屋内用高圧断路器(DV-3 形) 操作ハンドル固定ボルト長さ変更のお知らせ

整理番号	KER-608	日付	2022 年 11 月	件名	屋内用断路器 操作ハンドル固定ボルト長さ変更のお知らせ
		三菱電機(株) 機器事業部

図 1. DV-3 形 外観及び変更箇所

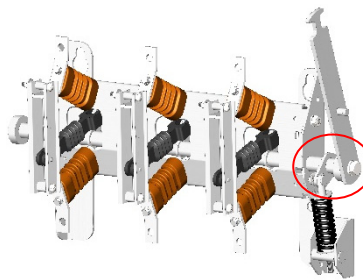
上記屋内用高圧断路器(DV-3 形)の操作ハンドル固定ボルト長さを以下のとおり変更します。

外観や性能、操作ハンドル取付・調整作業への影響なく、ご使用に支障を与えるものではありません。

図 2. 操作ハンドル固定ボルト部構造

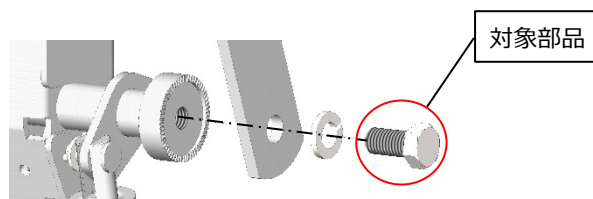
変更前	変更後
<p>25mm</p> <p>M12 ねじ</p>	<p>20mm</p> <p>M12 ねじ</p>
